ÚZEMNÍ PLÁN MĚSTA BRNA

Textová část odůvodnění Příloha č. 5
kapitola 19

VYHODNOCENÍ PŘIPOMÍNEK

**d) Opakované veřejné projednání upraveného Návrhu z roku 2021
(prosinec)**

Ch-3

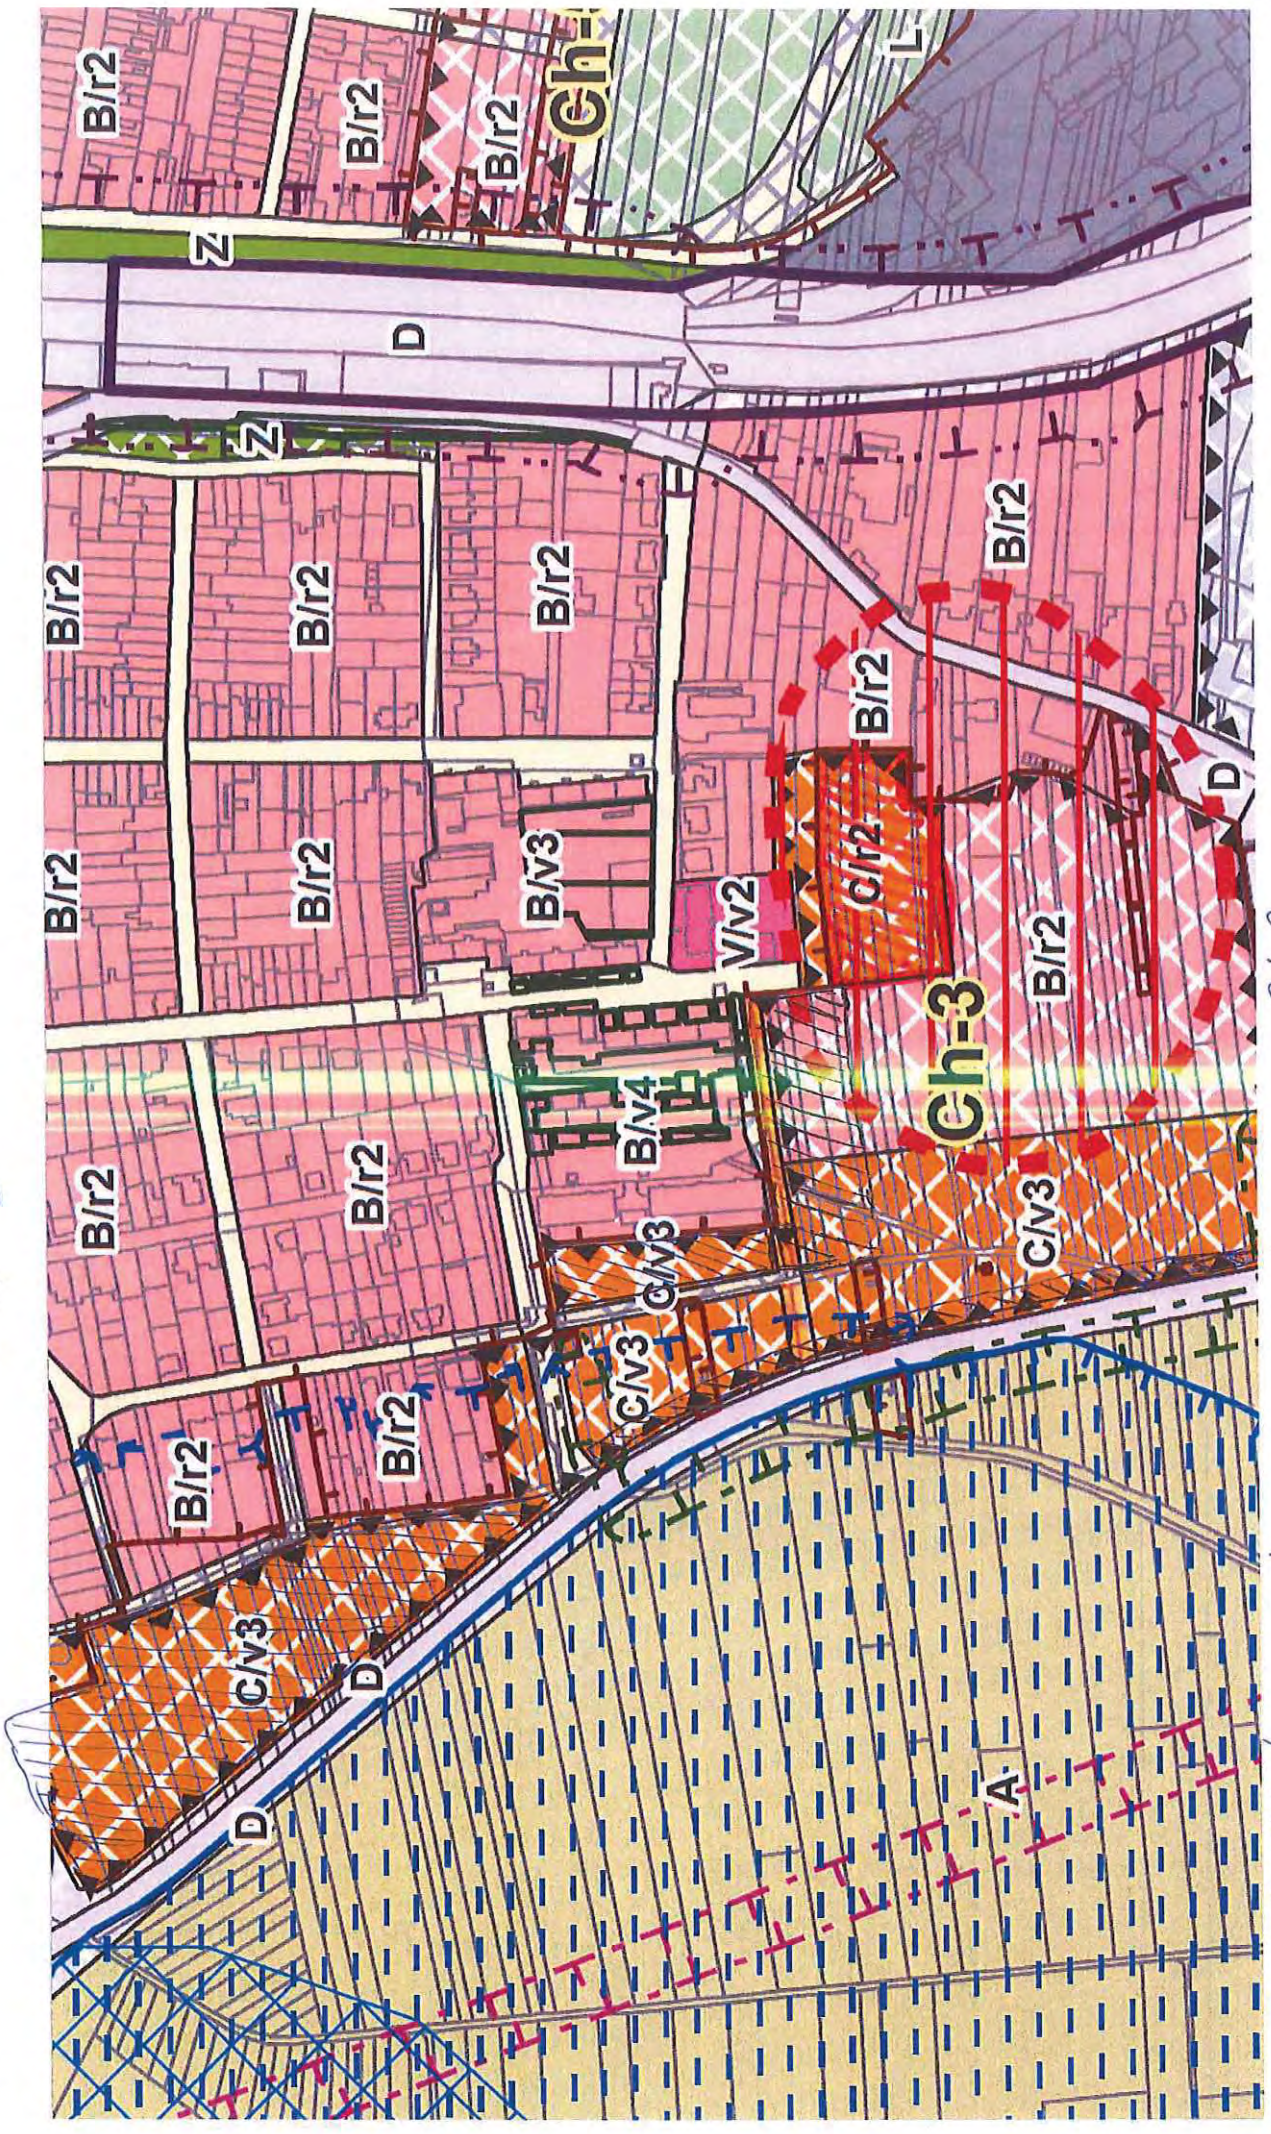
Přípomínka č. 3: Požadavek na omezení rozsahu ploch smíšené obytné a bydlení, doplnění ploch zeleně a sportu. Nesouhlas s komunikací v blízkosti bytových domů na ulici Jánošíkova a Šromova v lokalitě Ch – 3 dle přílohy č. 3

Znovu požadujeme omezit návrhové plochy smíšené obytné mezi ulicemi Zámecká a Davidkova a navazující plochy bydlení v lokalitě Ch - 3 Davidkova, a to dle níže uvedených požadavků a přílohy „CH3“ těchto připomínek.

- 1) CH 3 – nesouhlasíme s návrhem UP – znovu požadujeme dodržet plochy městské zeleně Z dle stávajícího UP a rozšířit je, plochy se nacházejí v záplavové zóně neplánovat nic mimo zeleně (možnost zaplavování) navrhujeme s odůvodněním na prozatím nerealizované POP (a nerealizovatelnost poldru Chrlice). Na pozemku p.č. 931/1 zeleň Z – investor daného pozemku - v sousedství vybudoval dva bytové domy a na daném pozemku propagoval pouze dětské hřiště – nyní zřejmě na základě jeho připomínek se dochází ke změně UP na řečeném pozemku p.č. 931/1 – ze strany městské části požadujeme zeleň Z.

- 2) Pod polní cestou na návrhu plochy C/v3 doplnit izolační plochu zeleně, na další ploše C/v3 doplnit plochu také izolační zeleně. Zvolit plochy smíšené obytné C/v2 oproti navrhovanému C/v3 (mezi ulicí Davidkovou a Rebešovickou)

- 3) Doplnit plochu sportu S jedná se o pozemky p.č. 949, 951, 953, 809, 812).
Souhlasíme s prodloužením komunikace na ul. Okrajová.
Nesouhlasíme s návrhem komunikace v blízkosti bytových domů ulice, Jánošíkova a Šromova. Komunikace je plánována a v blízkosti bytových domů a vnitrobloku sídliště – je nevhodné zatahovat dopravu do těchto míst v požadavku k UP Rady městské části Brno- Chrlice bylo budovat sportovní plochy - na vymezení C/v2 trváme.

- 4) Mezi ulicí Šromovou a Rebešovickou požadujeme ploch C/r2 přeměnit na B/r2

НЕСОУВЛАСИМЕ С КОМАНИКАЦИЈА

Сб-4

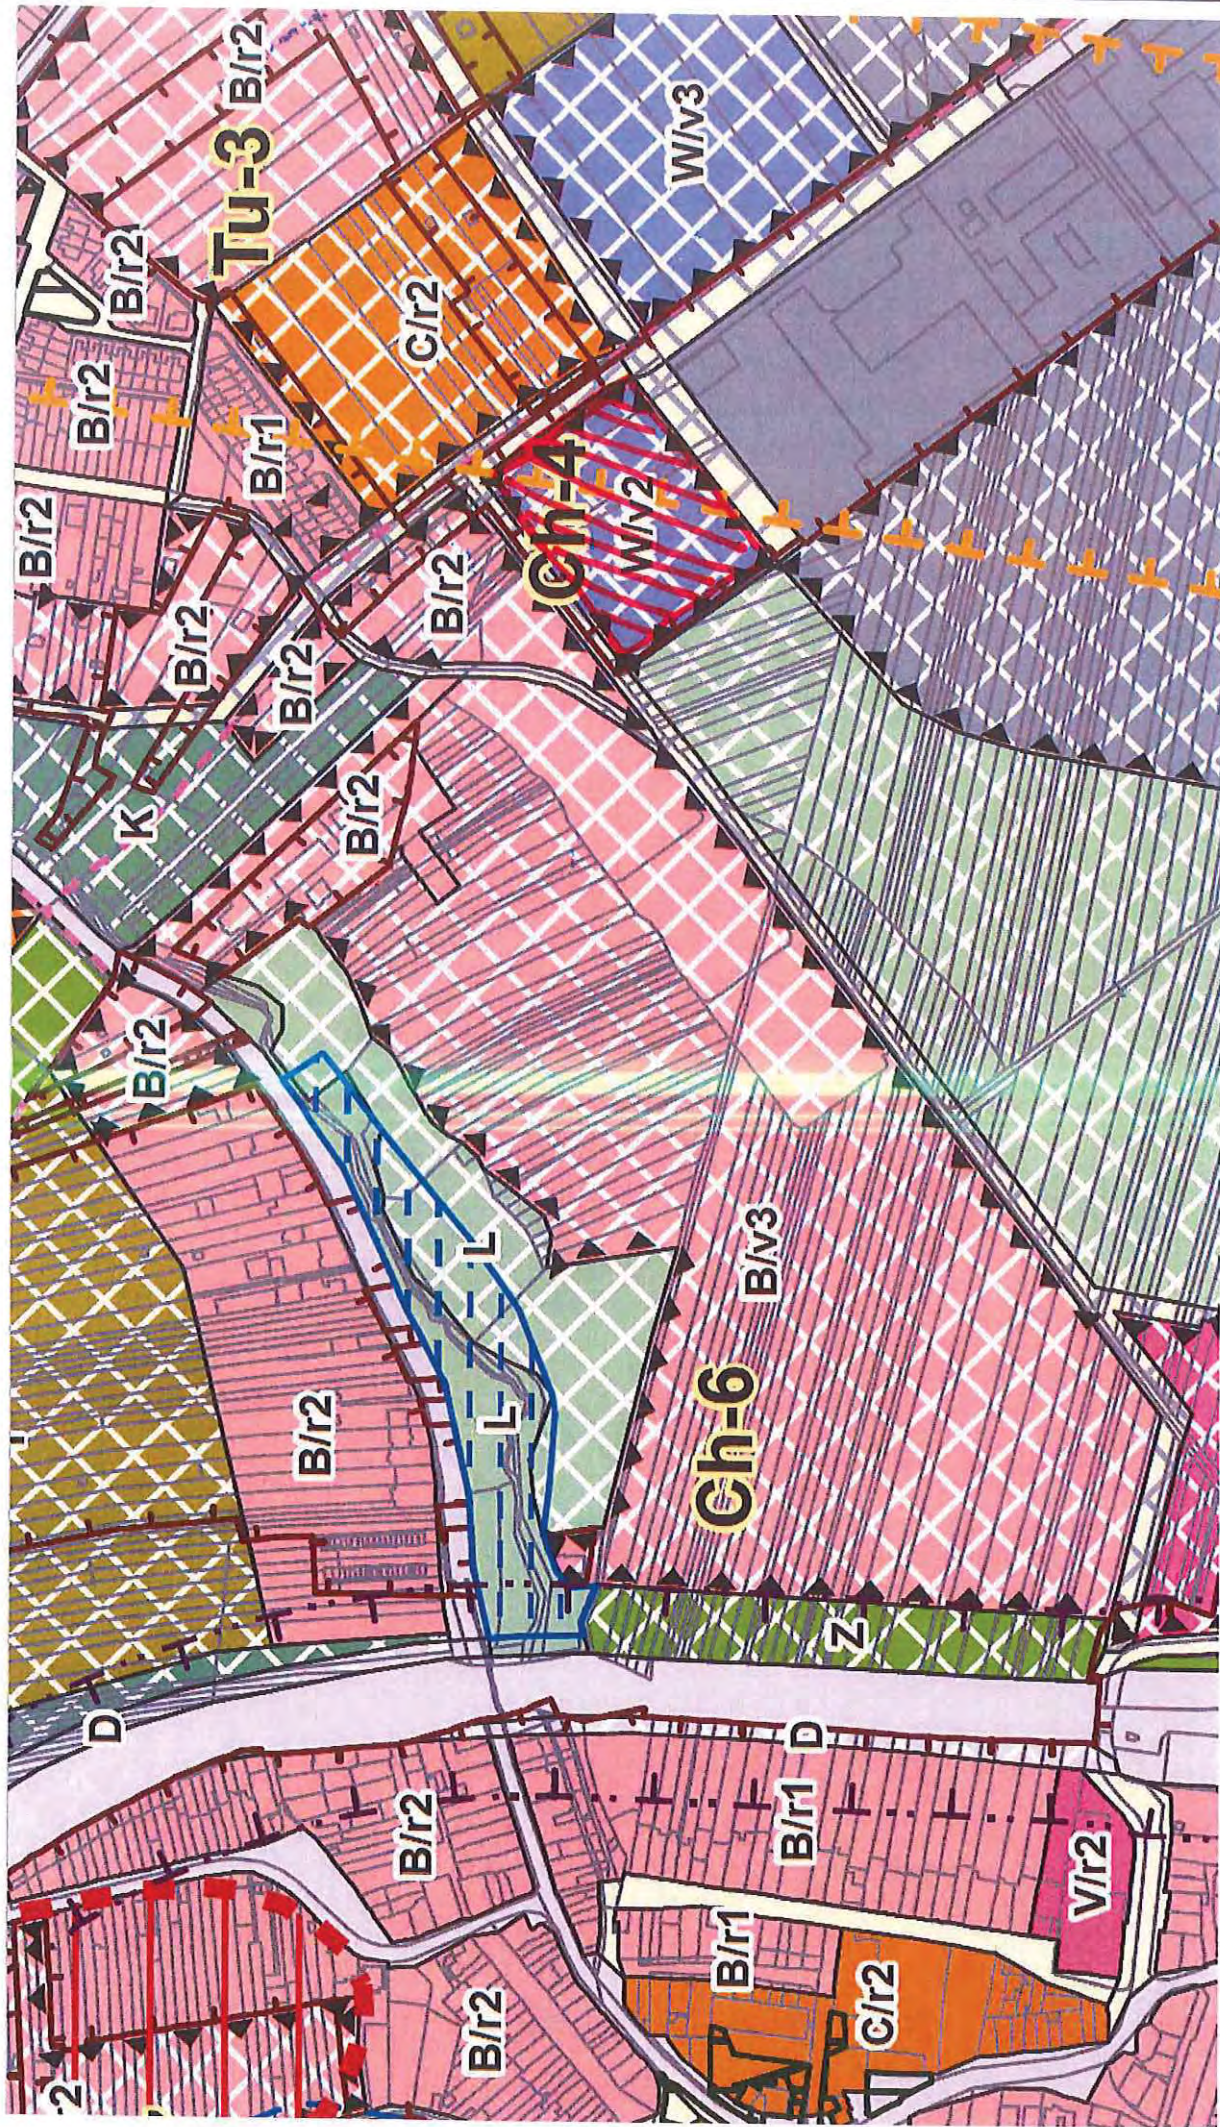
4 Přípomínka č. 4: Požadavek na změnu plochy komerční vybavenosti v lokalitě Ch – 4 na plochu zeleně **4**

Opětovně nesouhlasíme s vymezením návrhové plochy komerční vybavenosti W/v2 mezi nově vznikající obytnou zástavbou v Chrlicích a Tuřanech v lokalitě Ch - 4 Výspa (viz příloha „CH4“). Právě s ohledem na blízkost rodinné a budoucí bytové zástavby a již dnes existující hlučnou průmyslovou výrobu v blízkosti této lokality navrhuje vymežit v navržené ploše W/v2 plochu městské zeleně.

Ch-6

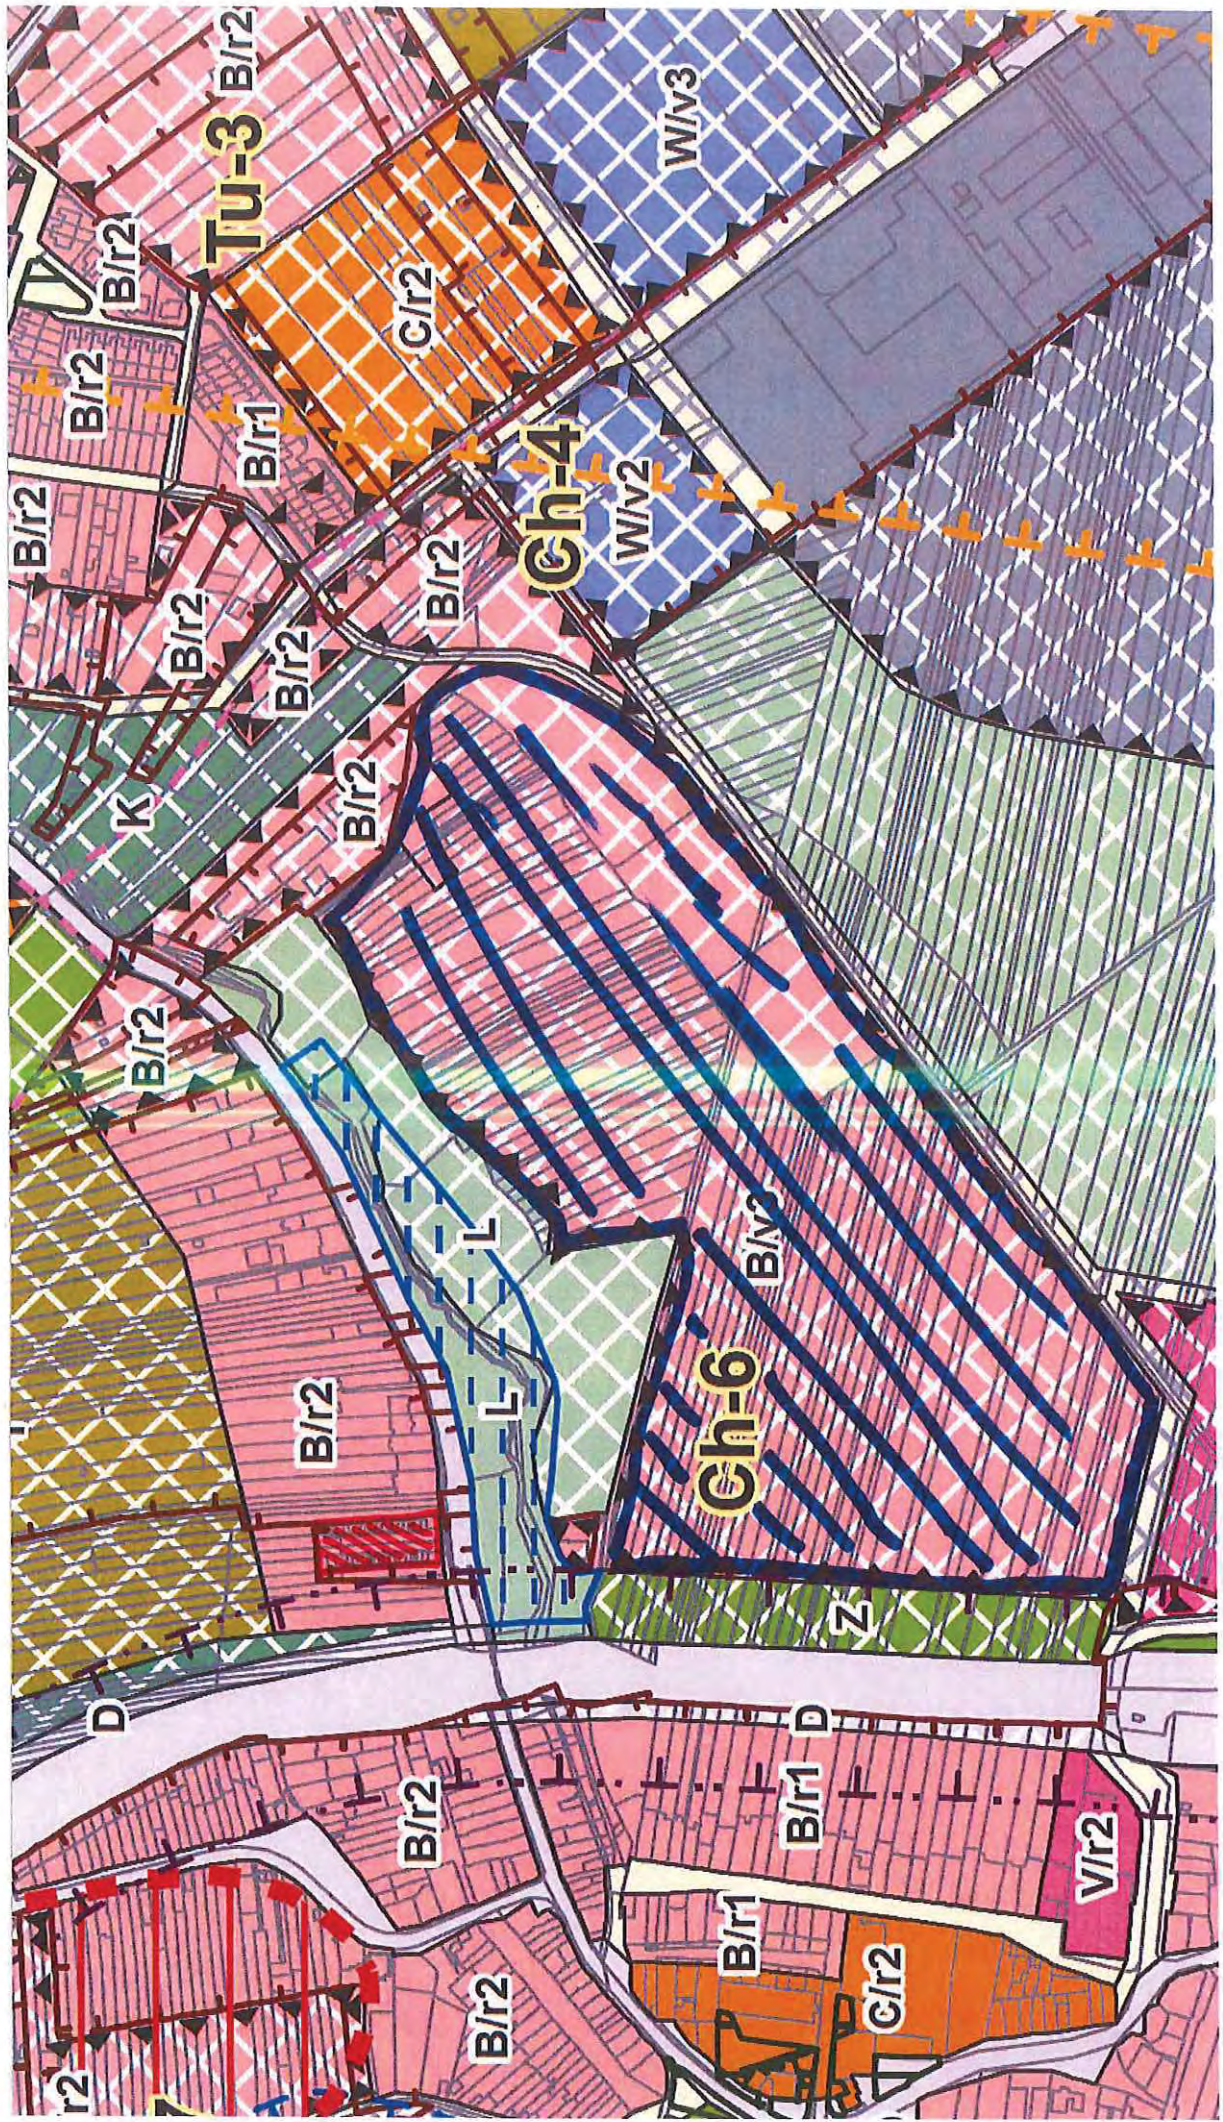
6 Přípomínka č. 6: Požadavek na vymezení plochy B/r1 na pozemcích p.č. 1599 a 1600/1 k.ú. Chrlice. Požadavek na vymezení plochy B/r2 oproti B/v3 . Požadavek na vymezení vhodného **6**
7 regulativu pro garážová stání na ulici U viaduktu. **7**

Požadujeme na pozemcích p.č. 1599 a 1600/1 k.ú. Chrlice, na nichž se nachází stavba rodinného domu, vymežit stabilizovanou plochu B/r1 (viz dle přílohu „CH6“ těchto připomínek. Dále požadujeme vymezení plochy jako v návrhu v červnu r. 2020 ploch B/r2.

Oblast garáží - požadujeme zařadit plochu na oblast garáží s vhodným regulativem nikoliv plochu bydlení B.

— VYMEZ ENÍ ODPOVĚDÍHO REGULATIVU PRO GARÁŽE

Ch-7

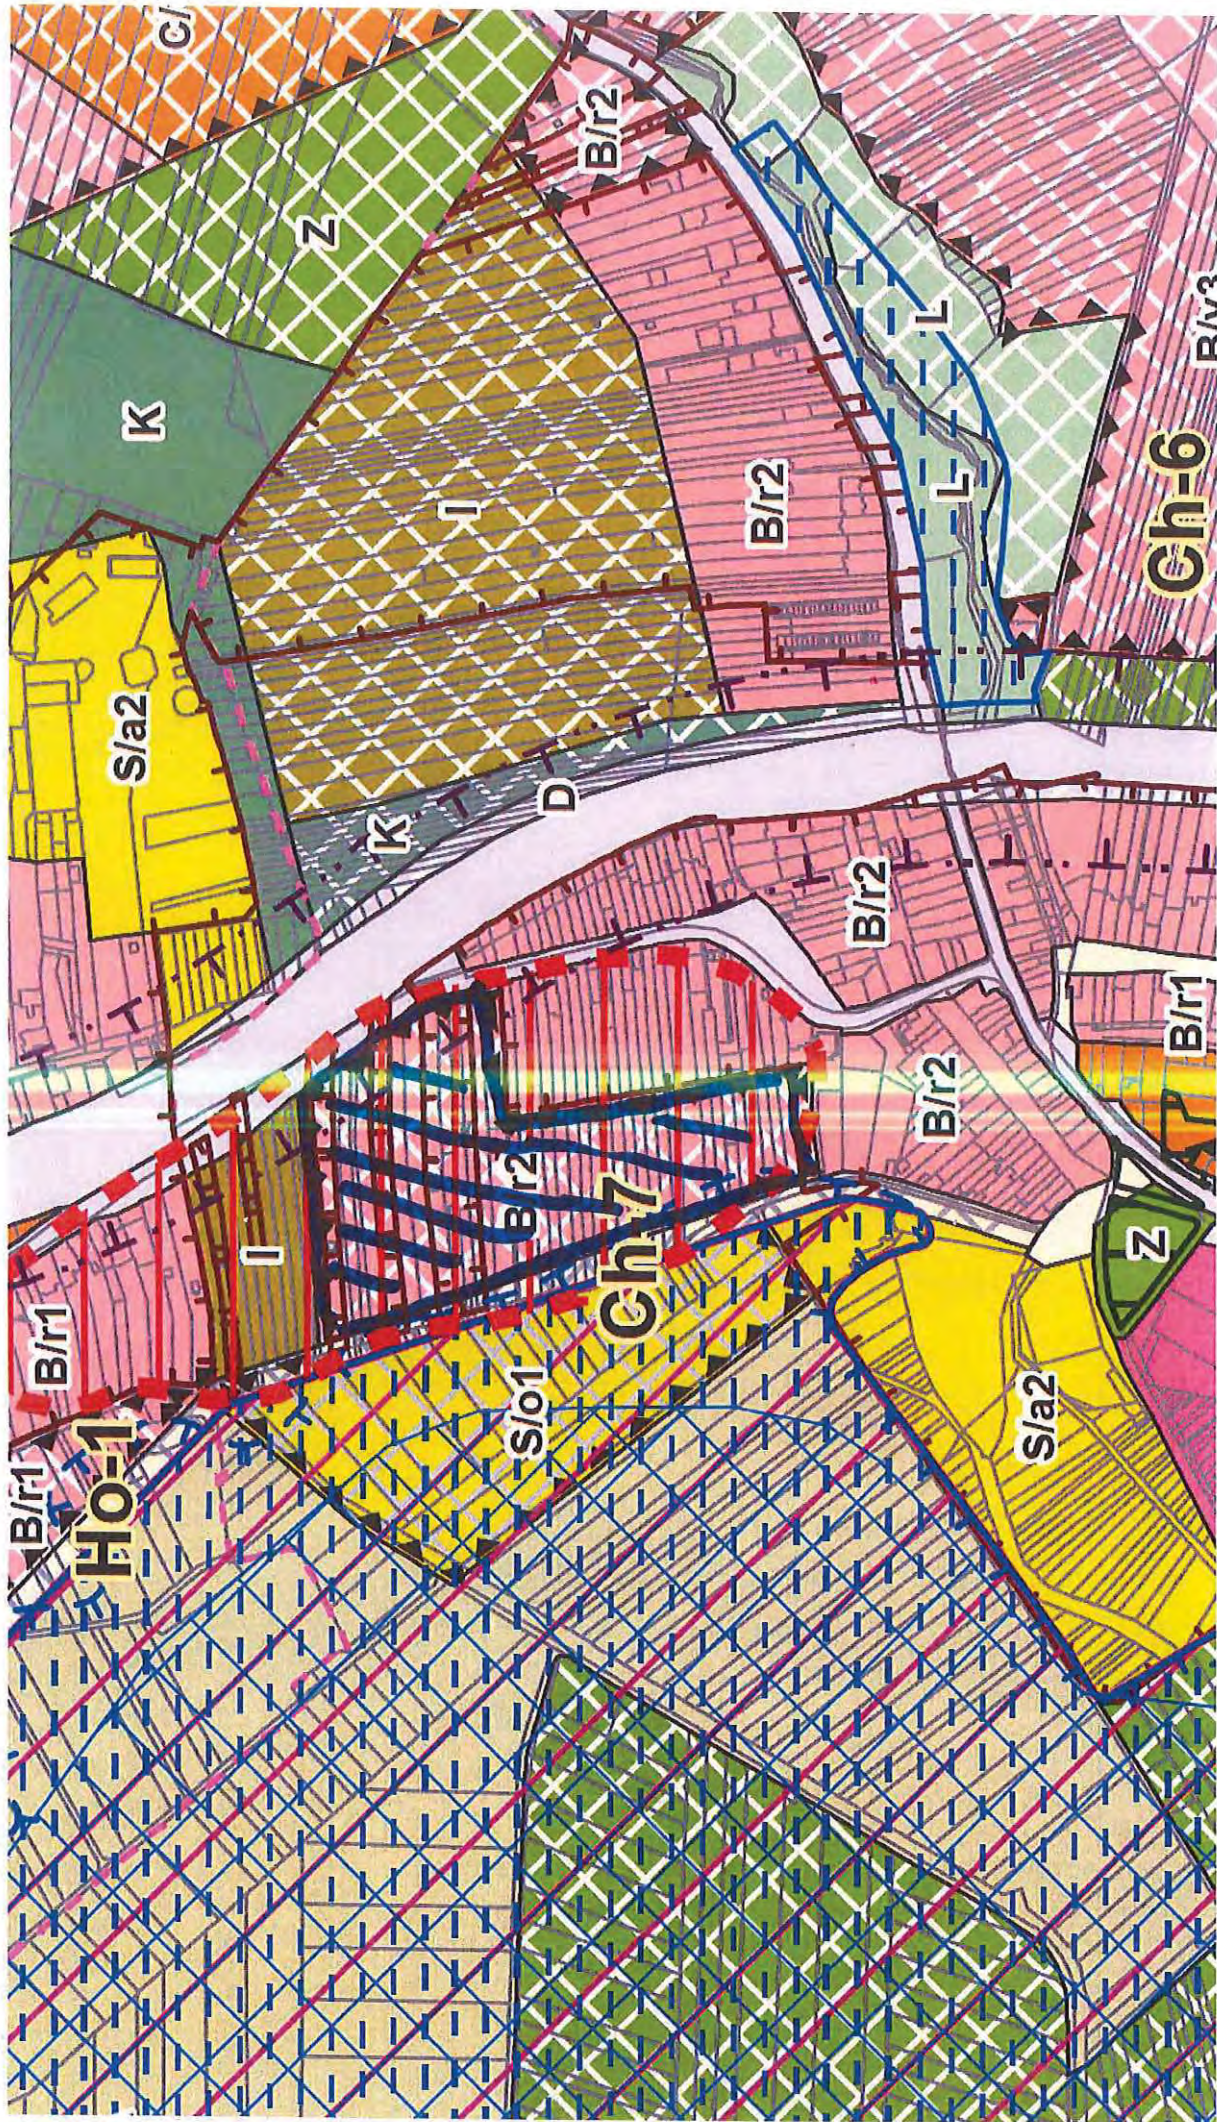
8**Přípomínka č. 7: Požadavek na změnu plochy bydlení v lokalitě Ch – 7 na plochu zahrádek I****8****Vymezení dotčeného území:**

Nesouhlasíme s vymezením návrhové plochy bydlení B/r2 v lokalitě Ch - 7 V Rejích (viz příloha „CH7“ těchto připomínek), z důvodu složitého geologického a hydrogeologického podloží a komplikovaného příjezdu do lokality. Navrhujeme v souladu s platným zněním ÚPmB vymežit tuto plochu jako plochu zahrádek I. S vymezením plochy sportu souhlasíme.

— ПЛОЩА ЗАГРАДЕМ I
